1) Sevilla, 12.3.26.

Sin^r Jon
José Godoy
Barcelona

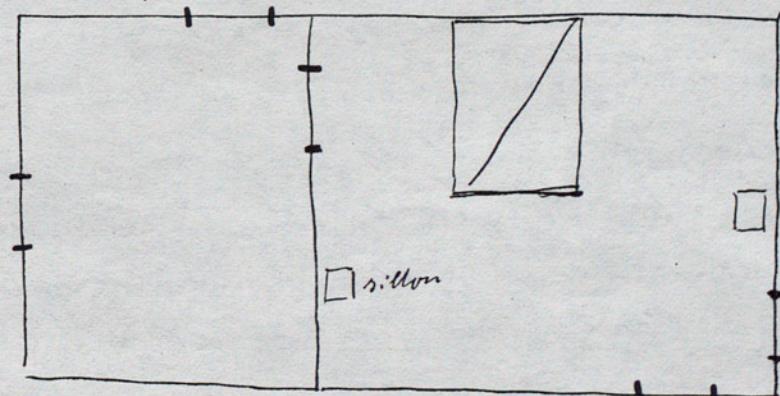
se introduce en los armarios que alguna vez quedaran cerrados durante temporas y tal vez meses, escurro decirle el perjuicio que causaria esto a la ropa y demás objetos guardados en dichos armarios. A este efecto me ocurrio lo siguiente de darles a dichos armarios otro sitio, pero ¿dónde? Digame Vd. si la escalera sera del todo necesario o si tal vez bastaria como acceso a este piso, la escalera de la casa se en frente y el pasillo de los arcos? En caso afirmativo, claro esta que habra sitio para los otros armarios proyectados y para mas. En este caso le suplico me proyecte otra reparticion en la que se pudria poner los dormitorios mas bien por la parte opuesta, pues en este caso podria aprovecharse la parte del sol para las habitaciones principales poniendo baño, el retrile y el cuarto de la chica mas bien por la parte de poniente. Suprimiendo la escalera, supongo podrian ensancharse un poco los dormitorios, pues no se si tal como estan

quedarian puesto para una mesita de noche y un lavabo pequeno. Toda ademas si no sera posible disponer las cosas de tal manera que el cuarto de baño sea accesible por otra puerta, ademas de la que lo comunica con mi dormitorio. Si, por ejemplo, un amigo se quiere levantar temprano y me pida proferse bañar antes de salir de casa, solo podra ir al cuarto de baño pasando por mi dormitorio lo cual no dejaria ser una molestia. Ademas, teniendo el cuarto de baño una puerta propia de entrada, tal vez podria yo suprimir los lavabos en los demás dormitorios, pues los invitados podrian lavarse en el baño. ¿Que le parece? Digame Vd. francamente su criterio, pues solo asi podremos llegar a una solucion. Mi dormitorio me gusta muchisimo solo me falta una cosa. Vd. seguramente, al estar ultimamente en Blanes, habra visto en la carita una cama antigua, barata, pintada y dorada. Pues, esta cama, a pesar de ser de madera,

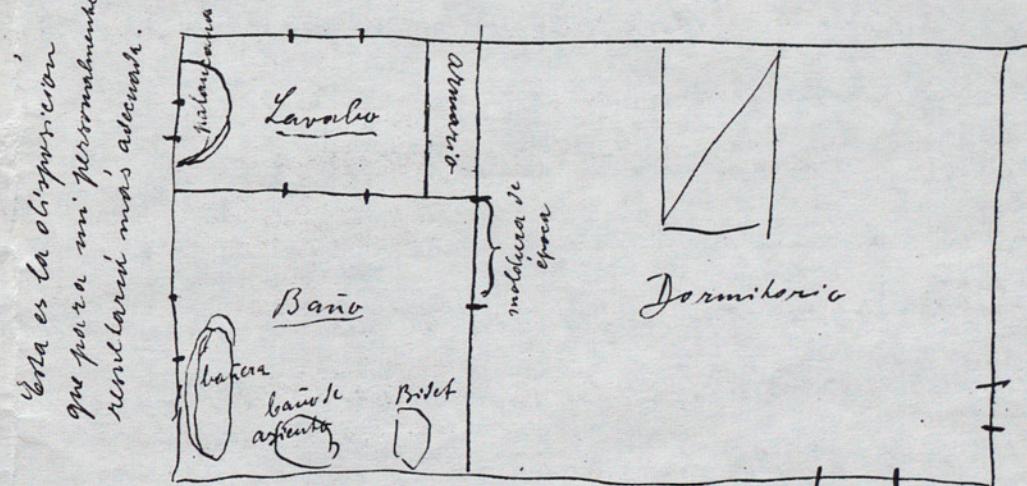
debería aprovechar el baño como entrada para el dormitorio. Esta disposición, empero, no permitiría una buena ventilación del dormitorio. Sin embargo, con dos balcones que tiene, y disponiendo la puerta que da al baño, en la otra forma, creo habrá ventilación suficiente. Como antes, o sea en el proyecto de Vd., el baño no tenía entrada propia y se había de pasar, para ir a él, por el dormitorio, ahora es al revés, pues la entrada la tiene el baño y habrá que pasar por él para ir a la alcoba. La disposición sería más o menos así:

Si Vd. no encuentra otra solución referente a los armarios de pared y si la ^{segunda} escalera no se puede suprimir, ~~dijo~~ ^{suprima} Vd. dichos armarios del dormitorio que ya mirare yo en donde pondré mi ropa y de más cosas. Suprimiendo los del dormitorio, tal vez podrá el segundo dormitorio (el 1º es el mío) ser un poco más grande para poder colocar en él dos camas pequeñas en vez de una de matrimonio, cosa que me gustaría más. Tanto en el alma lo lata que le estoy planteando y es una verdadera lastima hoyo yo he visto que ausentarme de esa mi tener todo ultimado. La comunicación de mi dormitorio con el baño también se podría hacer por medio de aquellos marcos barrocos que se solían poner a las alcobas, tal cual Vd. lo proyectó también en los planos que me hizo Vd. para la casa de la calle Esperanza. Ultimamente se me ofreció un marco si estás en muy buenas condiciones. La habitación se este modo que.

olaría estupendamente bien. En el hueco se pondría una cortina de tela adecuada. Lo que también se podría hacer es hacer el baño algo más pequeño y dividirlo por medio de una vidriera ^{de talque} en dos, pues así resultaría ^{la} primera división una especie de lavabo general que podría usarse por mis invitados sin molestia ninguna para mí. Quiero decir más o menos así:
